Radicado No.: 202601530200071

ADENDA No. 1 CONVOCATORIA PÚBLICA UPME 02 - 2026 SELECCIÓN DE UN INVERSIONISTA Y UN INTERVENTOR PARA EL DISEÑO, ADQUISICIÓN DE LOS SUMINISTROS, CONSTRUCCIÓN, OPERACIÓN Y MANTENIMIENTO DE LA NUEVA SUBESTACIÓN CORZO 500 kV Y LÍNEAS DE TRANSMISIÓN ASOCIADAS.

ANEXO 1 - DESCRIPCIÓN Y ESPECIFICACIONES TÉCNICAS DEL PROYECTO.

Figura 1 Polígono de la Subestación

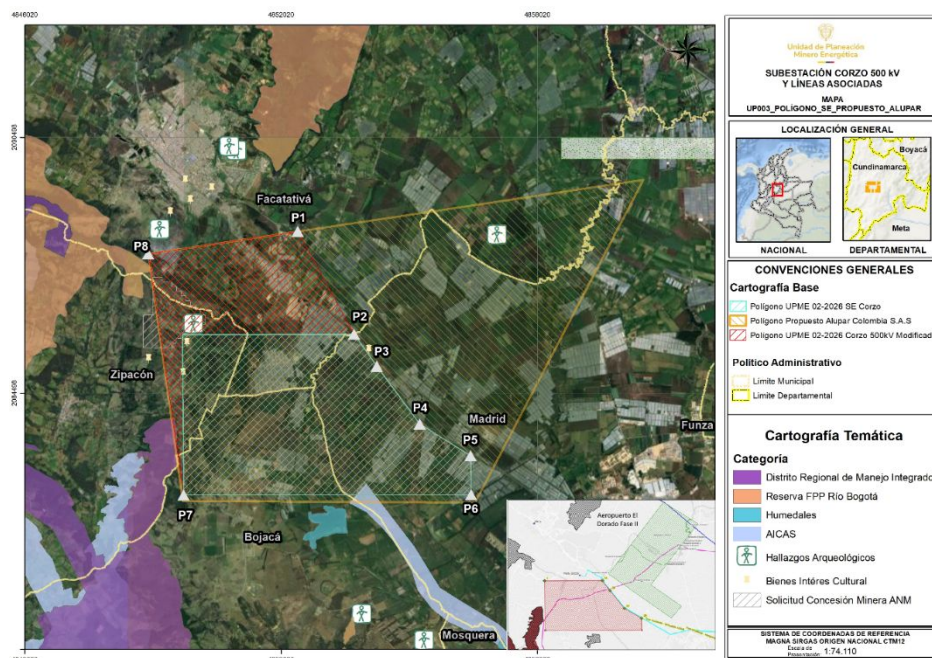
4. Incluir la figura correspondiente al nuevo polígono definido para el Proyecto y modificar la "Tabla 3 Coordenadas geográficas del polígono de la Subestación", que actualmente expresa lo siguiente:

PUNTO	LATITUD	LONGITUD
P1	4°47'51.86" N	74°19'52.98"O
P2	4°46'33.44" N	74°19'10.06"O
P3	4°46'9.01"N	74°18'52.66"O
P4	4°45'24.87" N	74°18'20.17"O
P5	4°45'1.01"N	74°17'41.33"O
P6	4°44'31.18" N	74°17'40.83"O
P7	4°44'30.51" N	74°21'19.34"O
P8	4°47'34.53" N	74°21'46.69"O

Ilustración 1 Diagrama Unifilar STR Subestación Corzo 500/115 kV

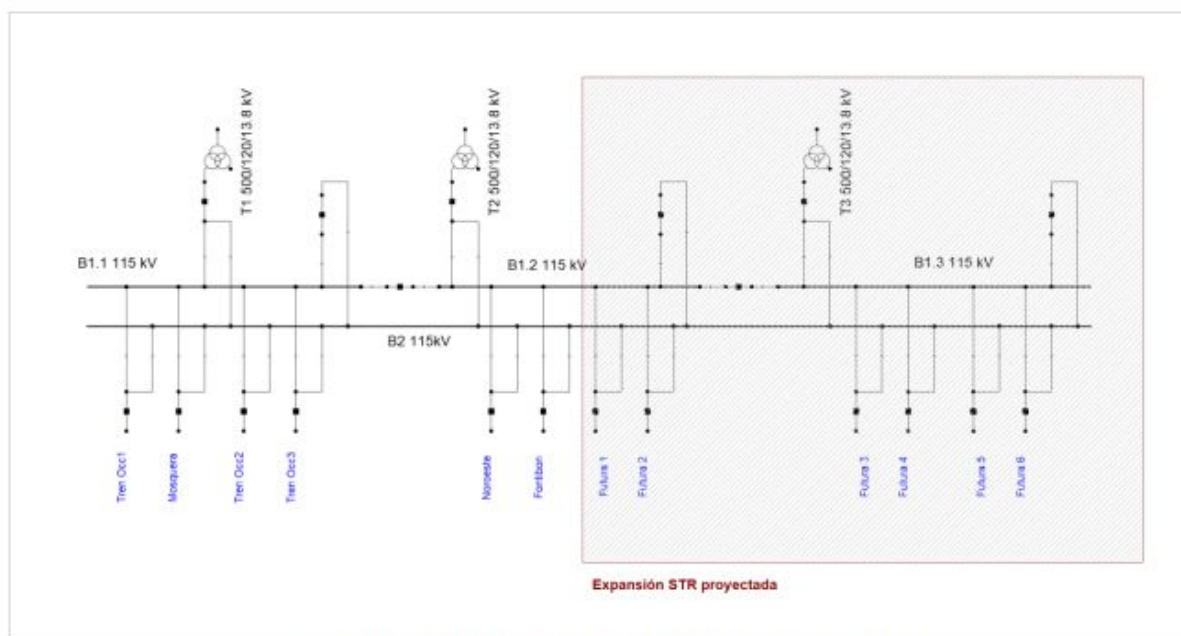
9. Incluir inmediatamente después del renglón 4, página 34, el diagrama unifilar del STR y el párrafo de la explicación de los espacios futuros del STR, El cual quedará de la siguiente manera:

En la siguiente figura se indica el diagrama unifilar de los activos del STR solicitado y previsto para fases posteriores

El inversionista deberá prever y reservar los espacios requeridos para las futuras bahías de 115 kV, las cuales deberán contar con dimensiones aproximadamente un 24 % superiores a las correspondientes a una Unidad Constructiva (UC) estándar definida en la Resolución CREG 015 de 2018. En consecuencia, el diseño de la subestación deberá contemplar, desde la etapa de plantillado, la utilización de equipos de 245 kV para dichas posiciones futuras.
